**SOLICITUD DE MODIFICACIÓN AL ESTUDIO DE  
IMPACTO AMBIENTAL CATEGORÍA I**

**GALERA DE ALMACENAMIENTO Y  
RESIDENCIA.**

**DRPN- IA- A- 021-2022 DEL 31 DE OCTUBRE DE 2022**

**YI KONG CHOCK HOU**

- Plano presentado en el Estudio de Impacto Ambiental aprobado mediante **Resolución de Aprobación DRPN- IA- A- 021-2022 DEL 31 DE OCTUBRE DE 2022.**

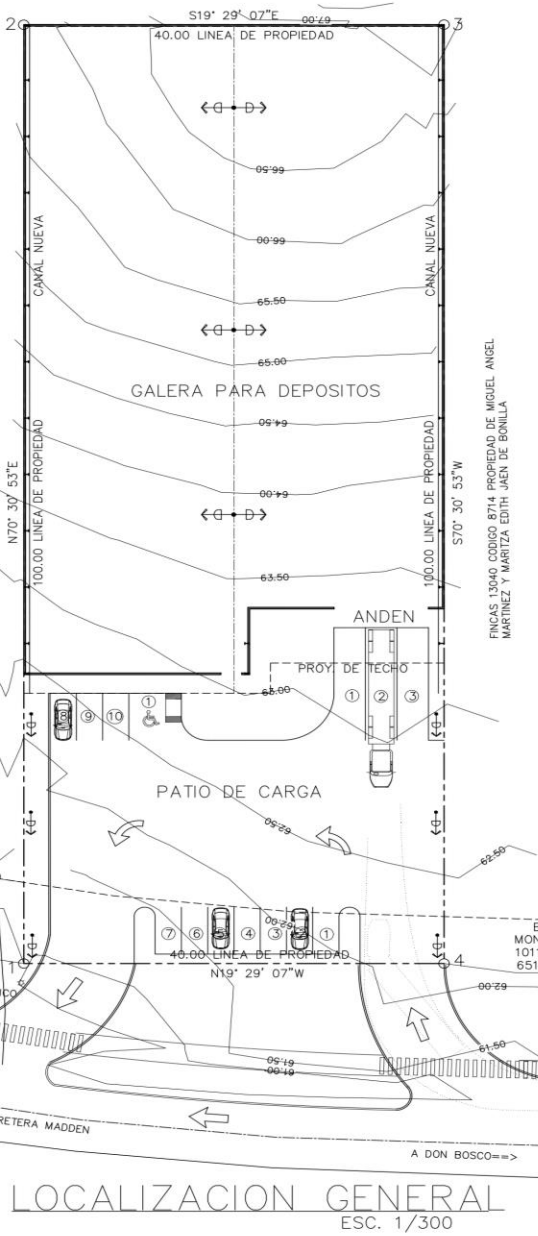
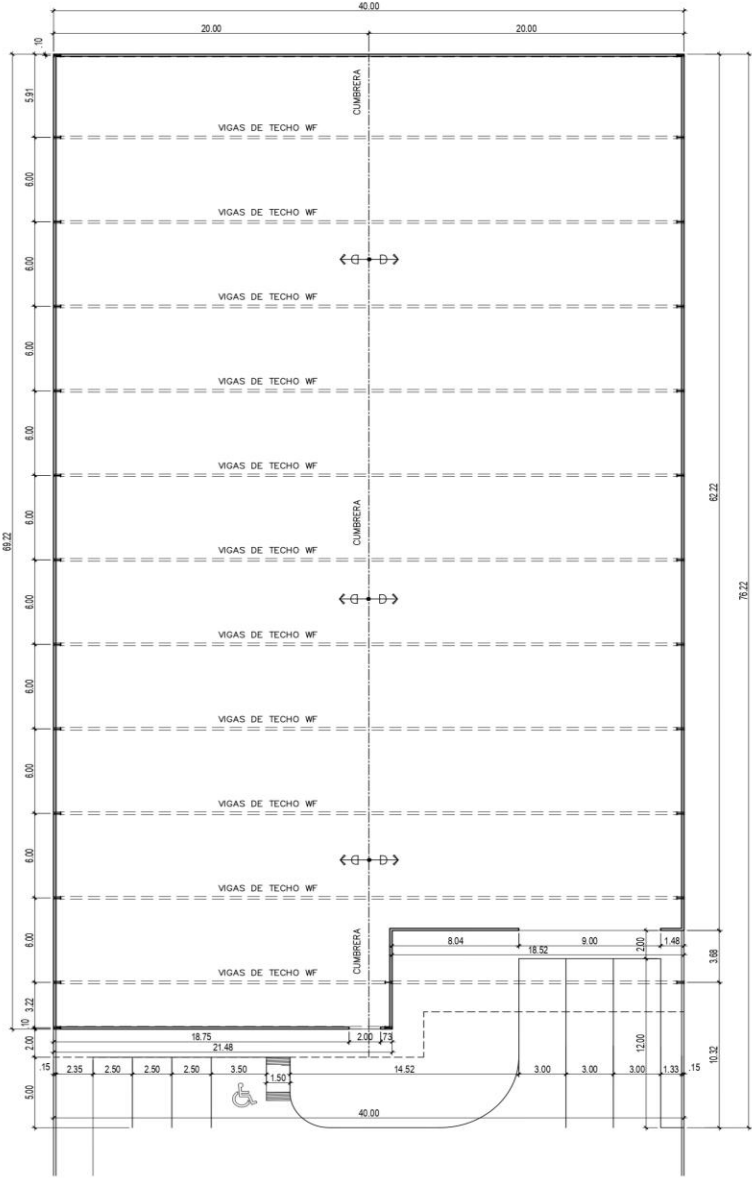
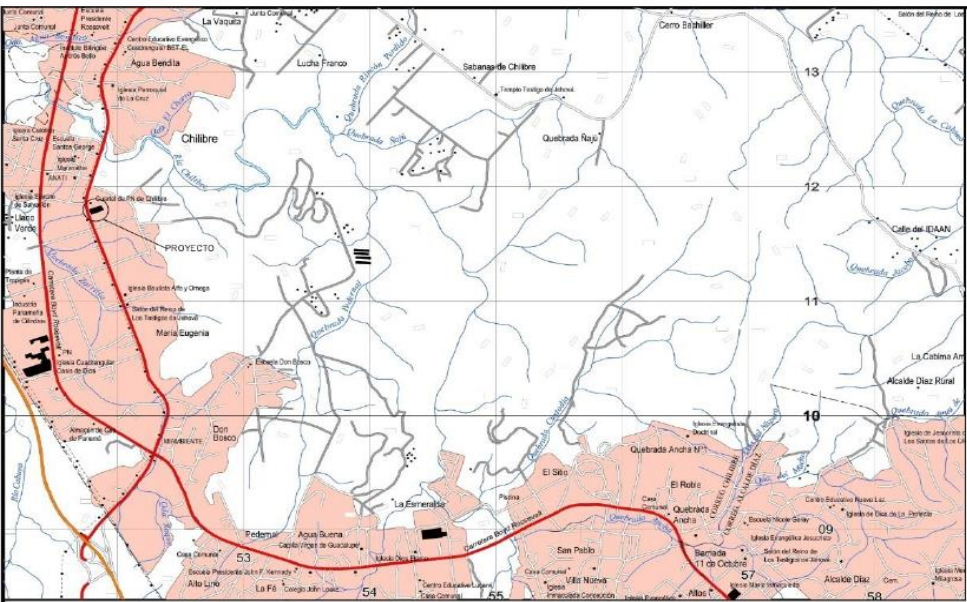
INFORMACION GENERAL:  
FINCA MADRE: 12689 TOMO 357 FOLIO 322  
FOLIO REAL: 242825 LOTE No. 10  
UBICACION: 8714  
PLANO:  
AREA TOTAL DE LOTE: 4,000.00 M2  
AREA DE GALERA: 2,640.00 M2  
ESTACIONAMIENTOS PROPUESTOS: 10  
ESTACIONAMIENTOS DISCAPACITADOS: 1  
ESTAC. CARGA Y DESCARGA : 3  
TOTAL DE ESTACIONAMIENTOS: 14

PLANTA ARQUITECTONICA  
ESCALA 1:150

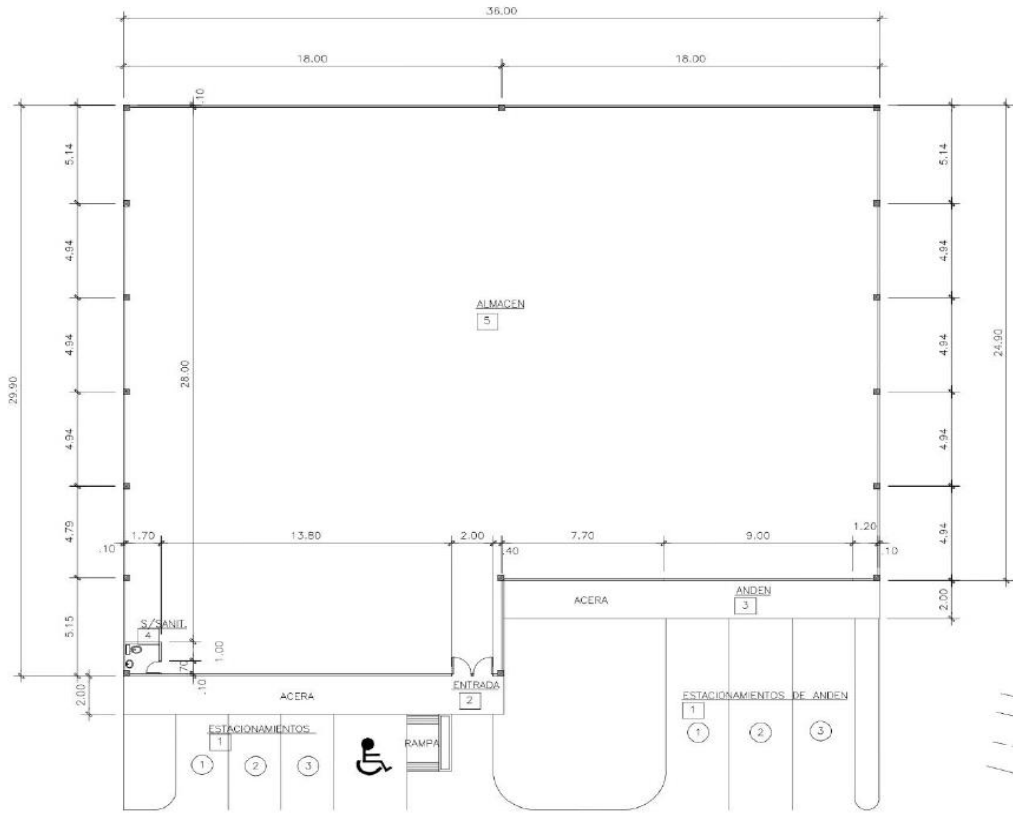
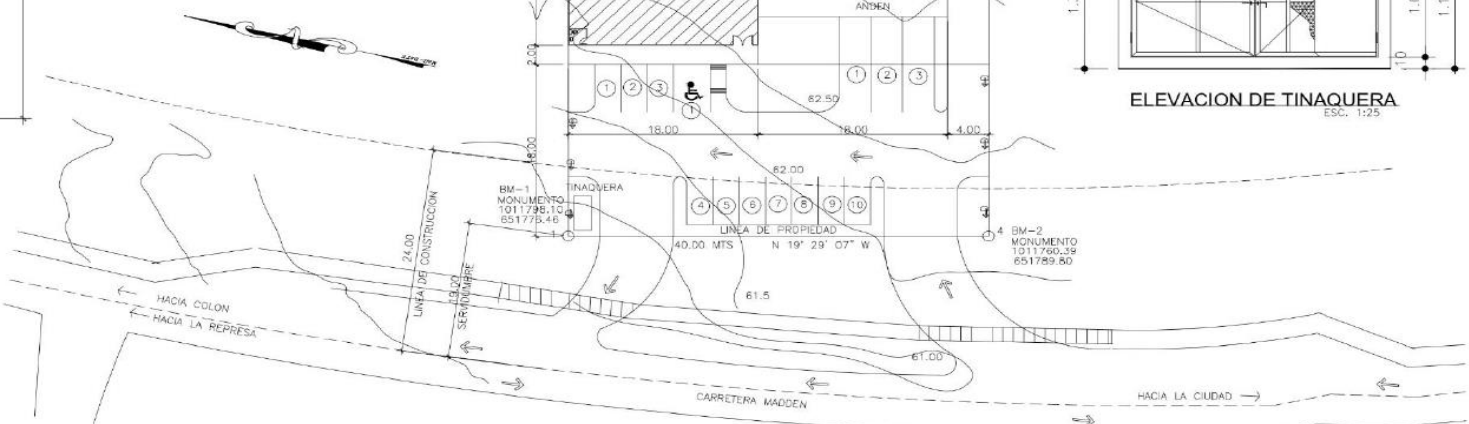
RESUMEN GENERAL DE AREAS	
AREA TOTAL DE LOTE	4,000.00 MTS. 2
AREA DE CONSTRUCCION GALERIA	989.40 MTS. 2
